**EARL DU BERCEAU**

**ÉLÉMENTS COMPLÉMENTAIRES AU DOSSIER  
DE DEMANDE D'AUTORISATION  
ENVIRONNEMENTALE POUR UNE  
INSTALLATION CLASSEE SOUMISE A  
AUTORISATION  
AU TITRE DES INSTALLATIONS CLASSÉES  
POUR LA PROTECTION DE  
L'ENVIRONNEMENT**

**Éléments permettant de compléter la Note de  
présentation non technique et le dossier  
principal**

## COMPLEMENT AU DOSSIER DE DEMANDE D'AUTORISATION ENVIRONNEMENTALE

Plan de masse après projet complément

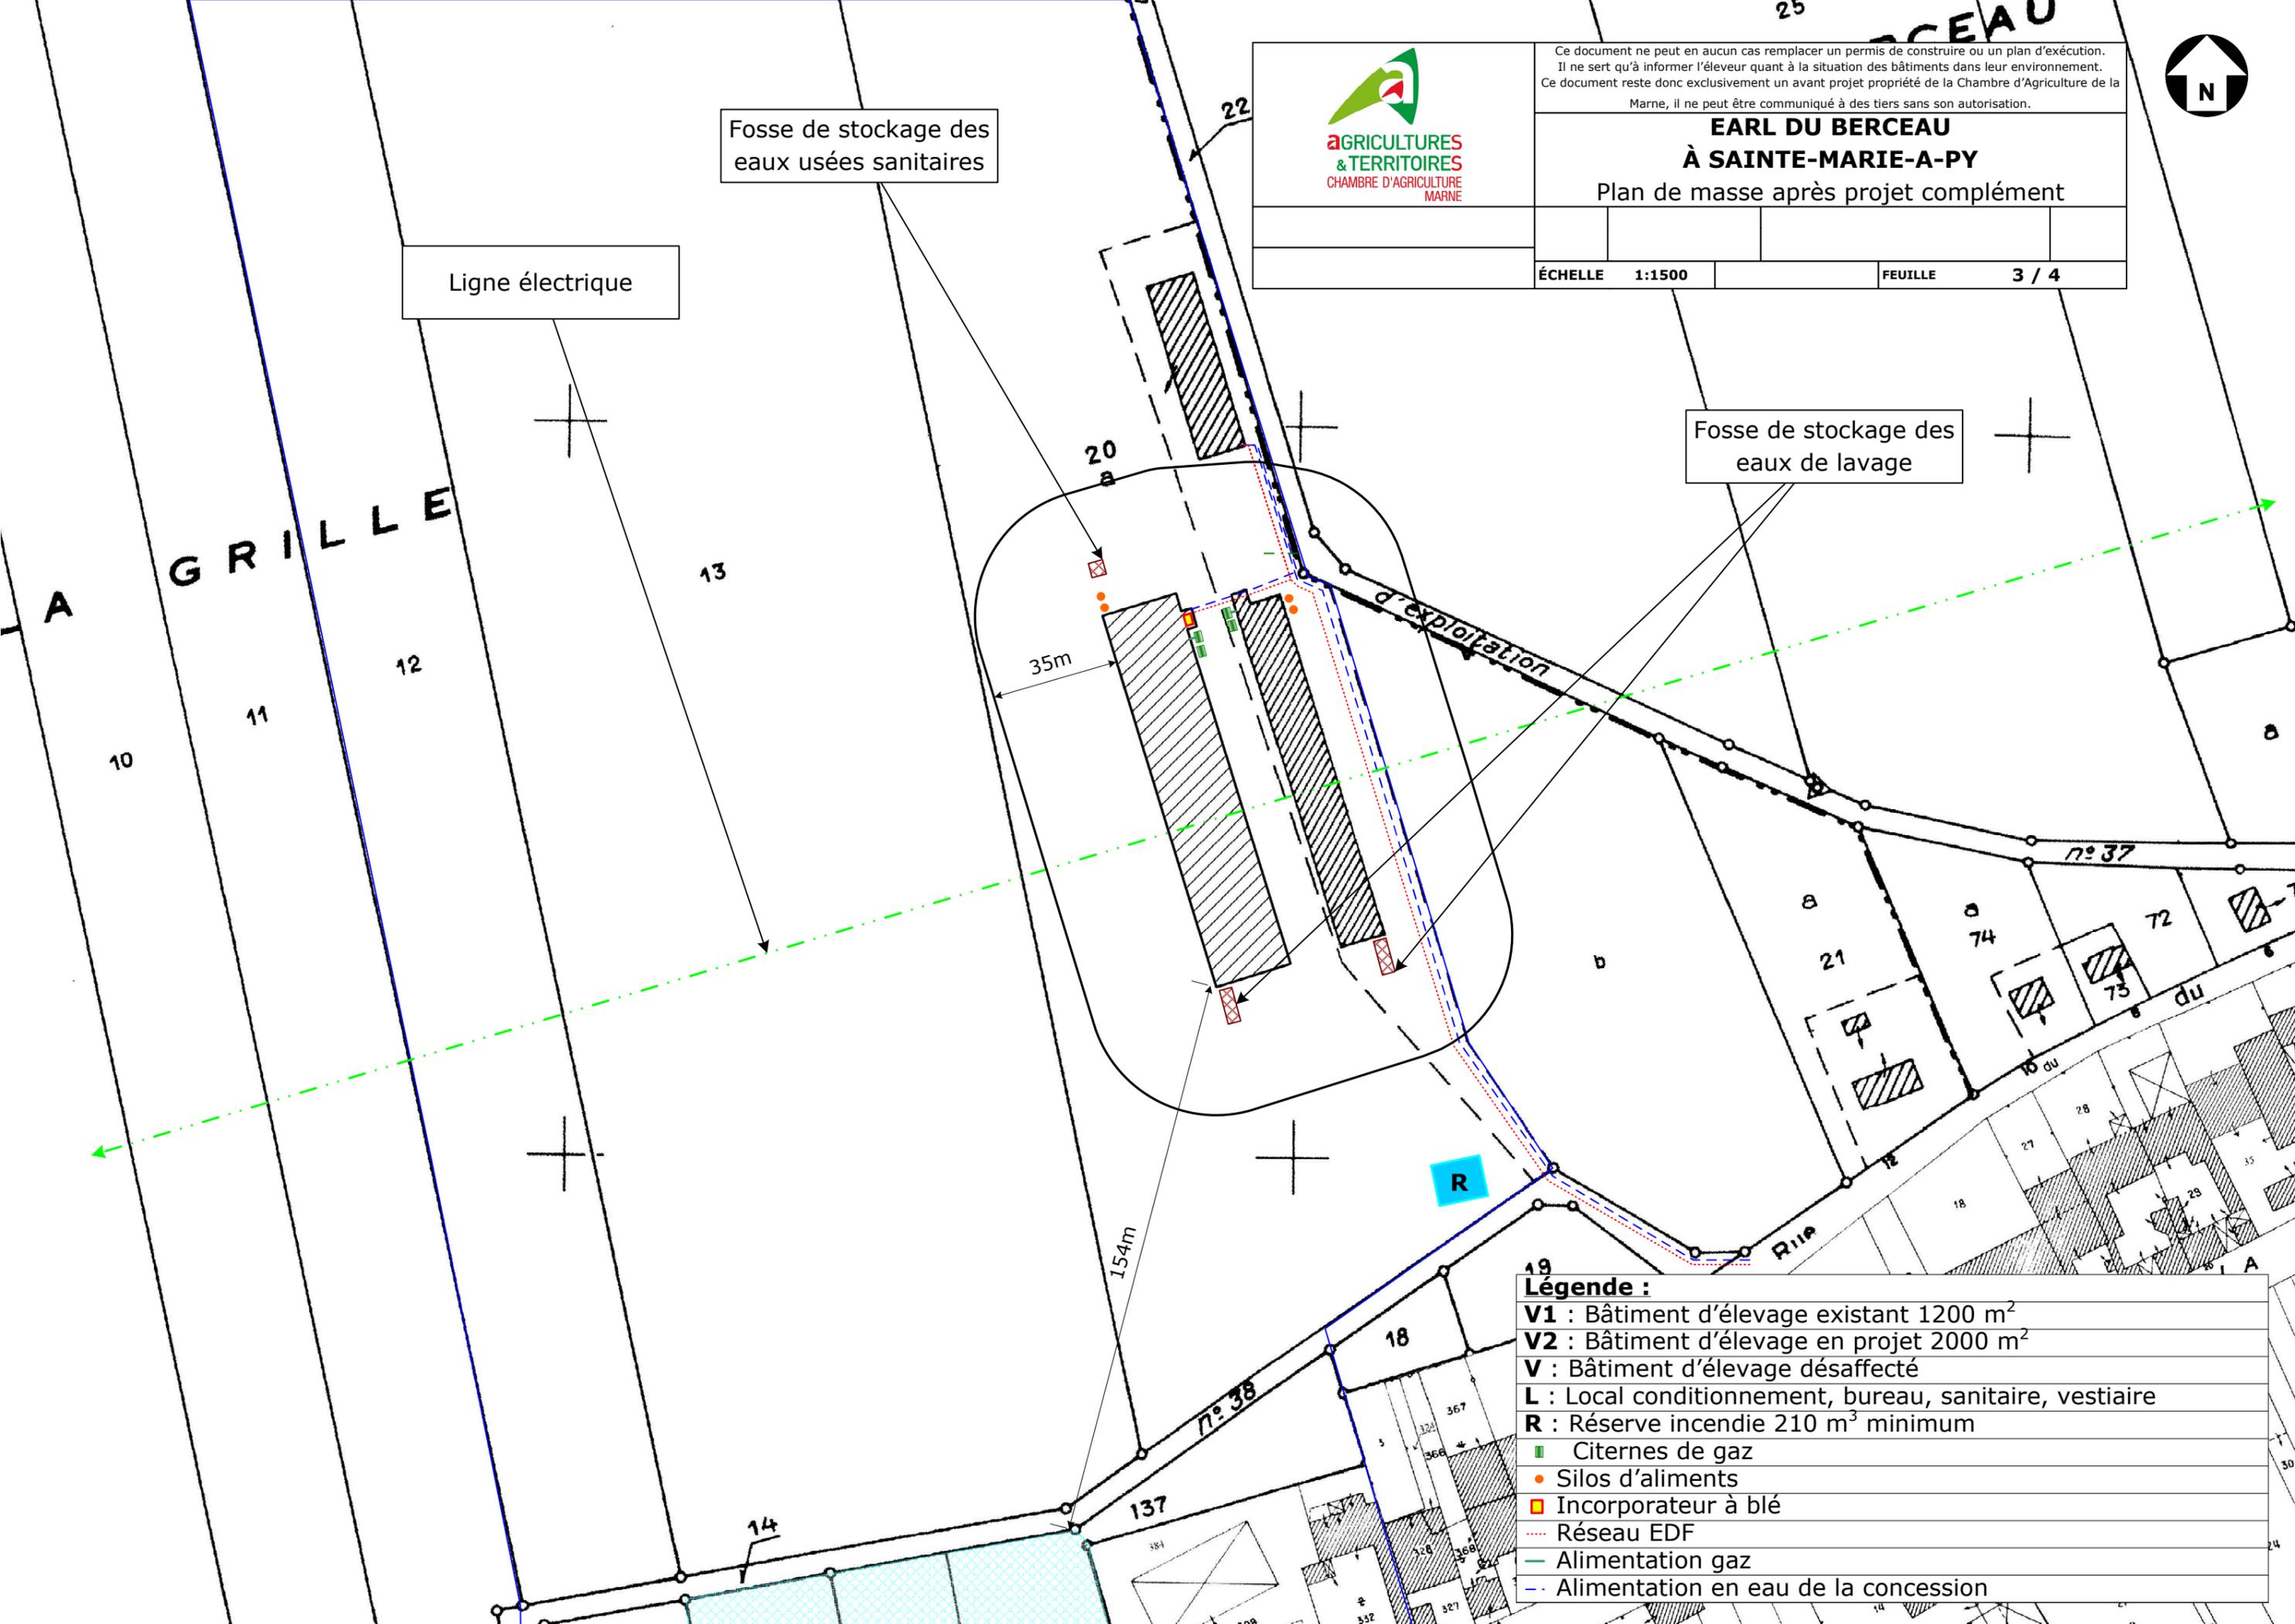
### **1.19. Page 146 : Vestiaire du personnel**

Le plan joint au dossier permet de localiser la fosse de stockage des eaux usées.
